представлення на Комітет доступності 30 травня 2023р.
результатів громадського аудиту доступності п'яти
культурно-історичних пам'яток і туристичних об'єктів м.
Львова:

Інклюзивний/безба'єрний туристичний маршруту по центральній частині м. Львова: «Довкола Ратуші».

Рекомендації експертів проєкту, щодо забезпечення безбар'єрності Церкви Успіння Пресвятої Богородиці (вул. Руська, 5/7, Львів).

Перед брамою пандус 8.9 %

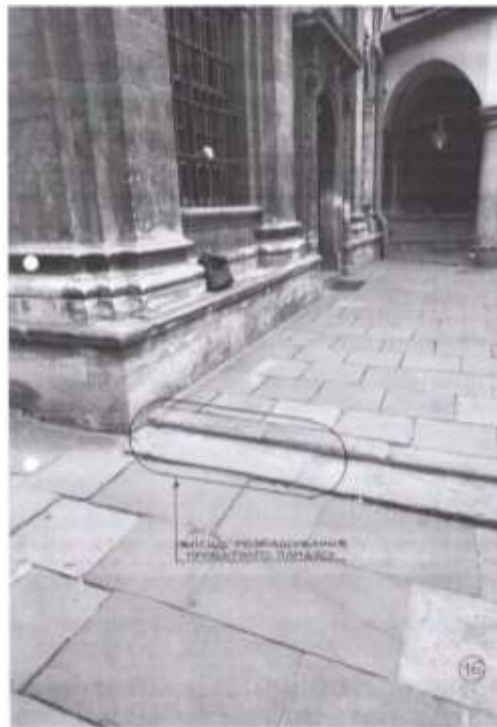
В самій брамі існує високий поріг, котрий фактично є проблемою для МГН у подоланні

- Довершити пандус влаштувавши з обох його боків на підпірних стінках балюстради.
 - При балюстрадах передбачити поруччя на висоті 0,7 м і 0,9 м.
 - Усунути поріг/балку в брамі підворітні. Одночасно при цьому доточити полотна обох стулок брами на довжину, що дорівнює висоті усунутого порогу.

Подвір'я перед каплицею і церквою

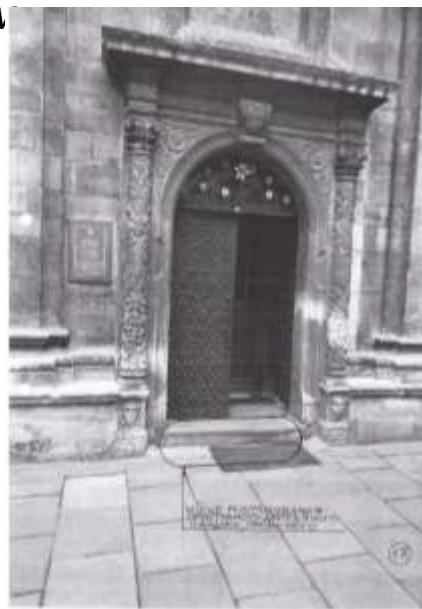
В подвір'ї є перепад рівнів зі
сходами

А до реконструкції 1977 року подвір'я
було заощено в одному рівні

- Перемостити плити від вхідної брами до входу у каплицю, ліквідувати поребрики/сходишки в дворі церкви.
- ***Вишукати можливість влаштування доступності для осіб в кріслах колісних та і загалом усім із категорії МГН в туалетних приміщеннях, що розташовані в подвір'ї будинку вул. Руська, 5.***
